ZÁPIS Z JEDNÁNÍ

Věc: Revitalizace objektu č.p. 205 CSS Hrabyně - projekt
Přítomni: Dle prezenční listiny
Datum: 3.10.2014
Zápis: bylo řešeno následující:

Věc: **Revitalizace objektu č.p. 205 CSS Hrabyně - projekt**
Přítomni: Dle prezenční listiny
Datum: 19.8.2014
Zápis: bylo řešeno následující:

ZÁVAZNÉ STANOVISKO

- Příloha: - 2 varianty trasy teplovodu z 8.10.2014
- zákres umístění otvoru ve fasádě pro teplovod (část A) – sděleno 20.10.

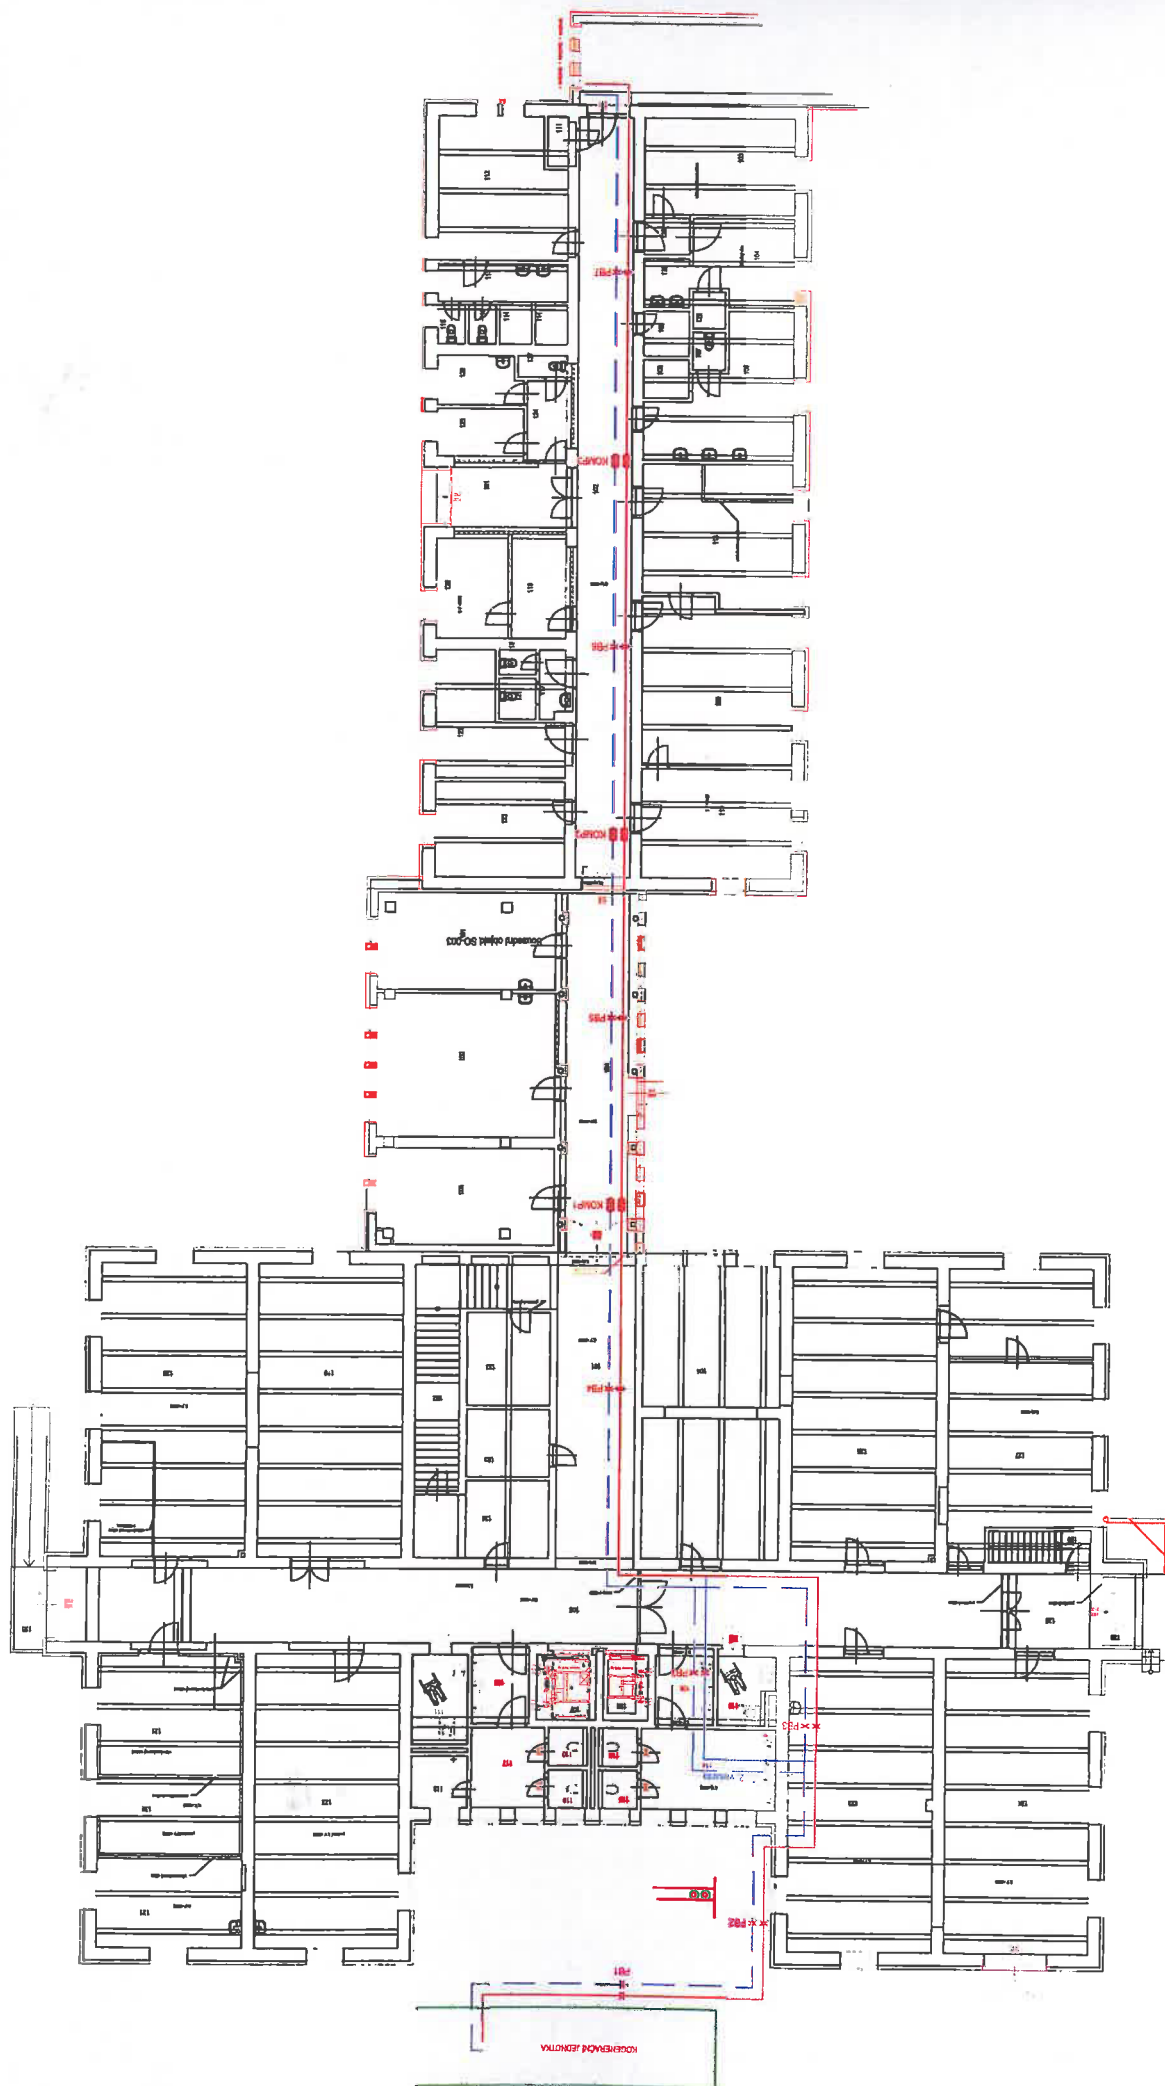
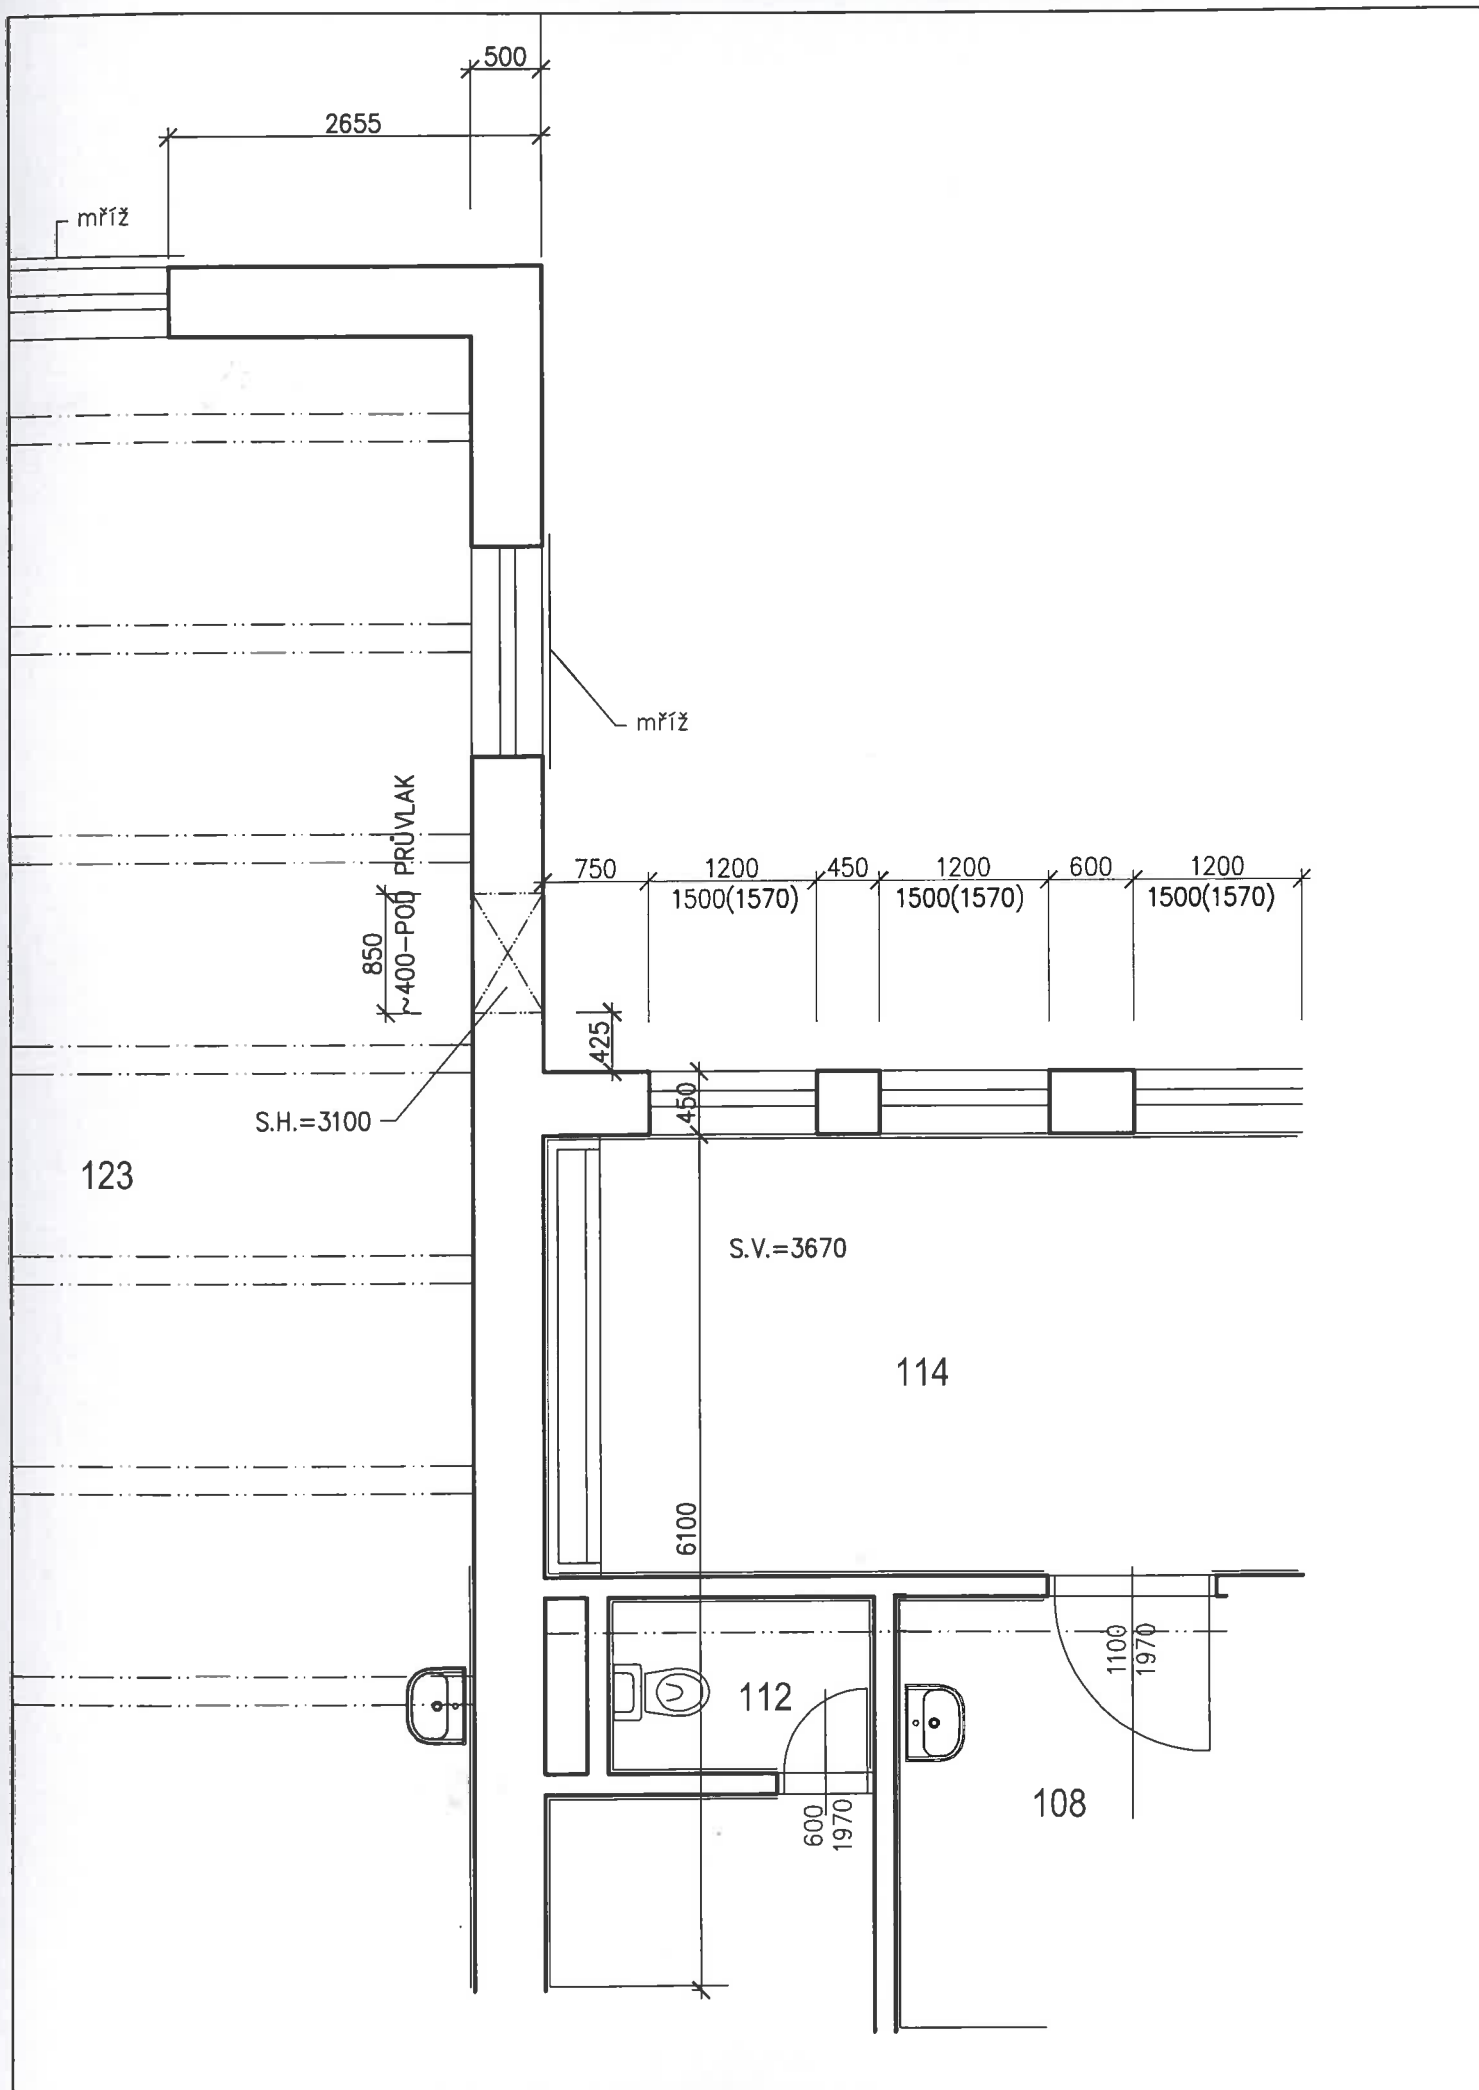
- 8.10.2014 byly zaslány firmou VAE 2 varianty trasy teplovodu, k posouzení jednotlivými profesemi, která varianta nejméně ovlivní již zpracovaný projekt

- Slaboproud a EPS – ve výkresech zakreslena varianta č.1
- Stavba – souhlasí s variantou č.1
- ZTI – má zapracovanou variantu č.2, změna na variantu č.1 je proveditelná
- Elektro – trasy je možné přizpůsobit
- VZT – souhlasí s variantou č.1
- VAE – varianta č.1 jim připadá rozumnější

Závěr: bude respektována varianta č.1 teplovodu. Pro tuto variantu bude v části „A“ připraven průraz fasádou včetně statického podchycení. VAE sdělí přesný rozměr a umístění průrazu ve fasádě (čekáme ještě na tento údaj)
